## 平成 23 年度自動車アセスメント試験（前期）で発生した事案について

表 1 システムの概要

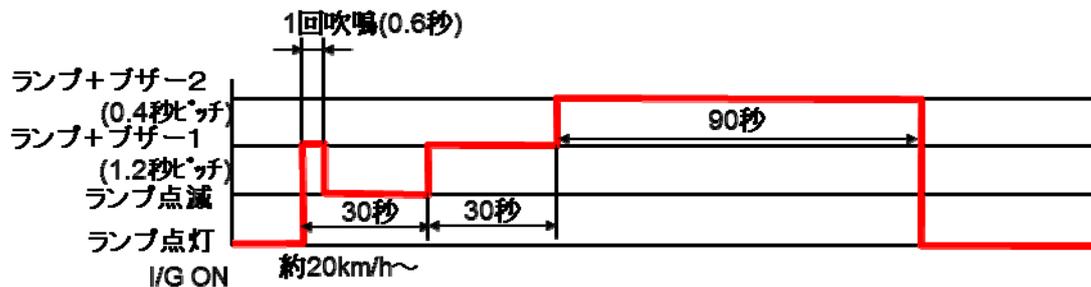
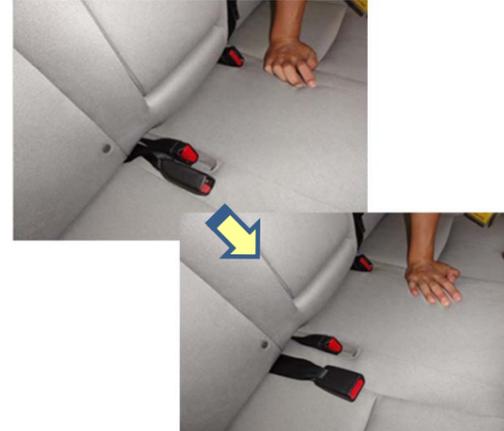
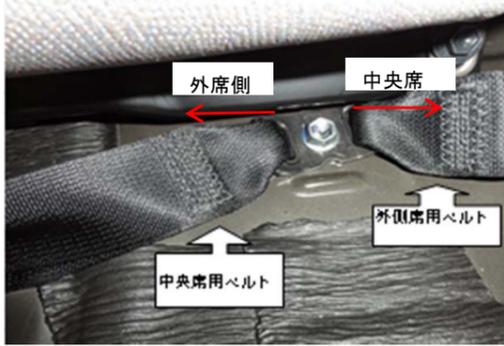
レクサス・CT200h、トヨタ・ヴィッツ及びトヨタ・ラクティスの助手席シートベルトリマインダー（PSBR）試験において、PSBR 非装着時警報（音警報）の音と音の間隔について、疑義が生じた。

当該システムの詳細は下記の表 1 のとおりであり、今までの PSBR の音警報（発した警報音は 30 秒間連続するシステム）と異なり、警報開始時に 0.6 秒（一瞬）警報音を発し、30 秒後、連続した音警報を発するシステムであった。

衝突安全技術検討 WG で協議した結果、PSBR の概念を考えると警報間隔に関する基準値を設ける必要があり、諸外国（ECE R16 及び EURO-NCAP 等）の取り扱いを考慮しつつ、今後、自動車工業会の協力を得て、衝突技術検討 WG において議論を行い、平成 24 年度以降の自動車アセスメント試験（PSBR）に規定することとした。

また、前期試験済みの 3 車種については、現状の自動車アセスメント試験（PSBR）において、音警報の音と音の間隔の最大値に関する規定がないため、今後、決定される音警報の音と音の間隔の最大値が 30 秒を下回った場合には、判断を見直すことを前提に、今回のシステムについては「音警報」と判断することとした。
